Werfverslag 35

Vergadering van 22/06/2018

betreft.: **Gevelrenovatie**
projectlocatie: Zeedijk 341, 8430 Middelkerke

activiteit: **Plaatsing tussenschuren/ balustrade op V10.**

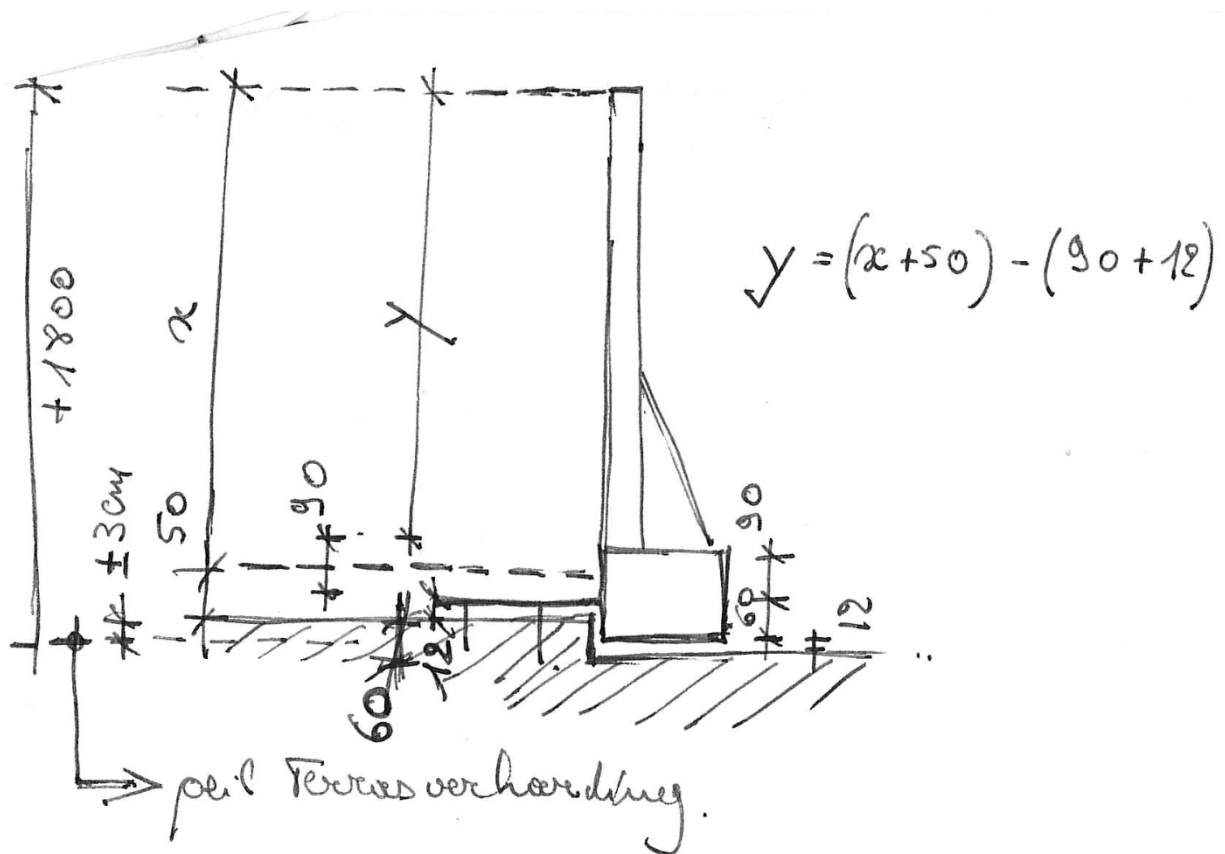
1. Consoles links en rechts: plaat waartegen de balk horizontaal wordt bevestigd aan de zijde van de dijk in plaats van de zijde terras.
2. Middenbevestiging aanpassen: centrale, dwarse betonbalk komt 6 cm hoger dan de langspositie, waarop de constructie onder de balustrade komt te liggen.
3. Spannende maat voor het tussenscherm: 3075 mm.
4. Tussenscherm: 5 cm boven de centrale betonbalk plaatsen.

De steun voor het tussenscherm dient even hoog te komen als het tussenscherm. De exacte uitvoeringsmaat x, dient nog doorgegeven te worden.

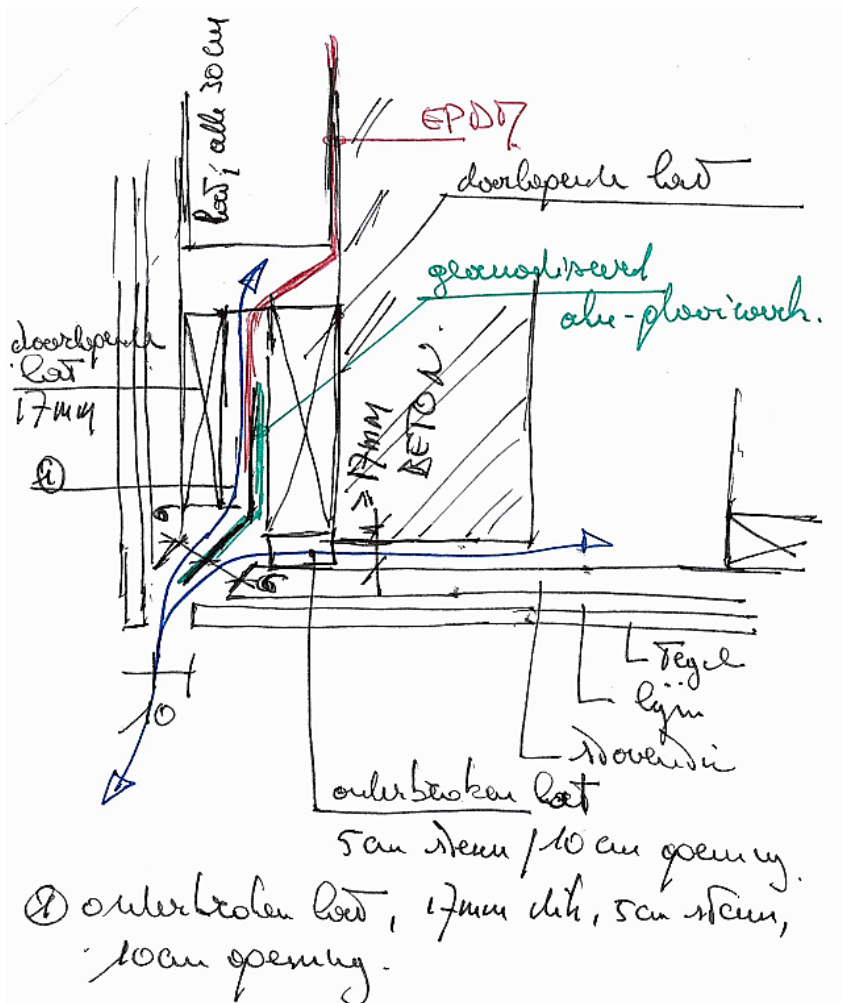
4. Detail hoekaansluiting balkon-front / balkonplafond : zie bijlage. Definitieve versie met akkoord van Sto (via JL).
5. Plafond in inkom:
 - circa 30 mm boven dagzijde blokkader;
 - zwarte plaat, natura (Eternit);
 - verdoken bevestiging.
6. Afvoer balkon gelijkvloers (spuwt op straat): verwerken net onder de gevelbekleding (zwart deel).
7. Attestatie houtbehandeling moet aangevuld worden met attest van de behandelaar omtrent het toegepaste product.
8. Bekleding voor de glasdallen: plaatsen op een kader in plaats van het voorziene metselwerk (om het drogen van de stovent-platen aan de achterzijde toe te laten).
9. Regenpijp rechts is hersteld aan de tapbuis doch de buis kan nog steeds niet afgenomen worden om de werken te kunnen uitvoeren (beugels + bouten zijn totaal verroest).
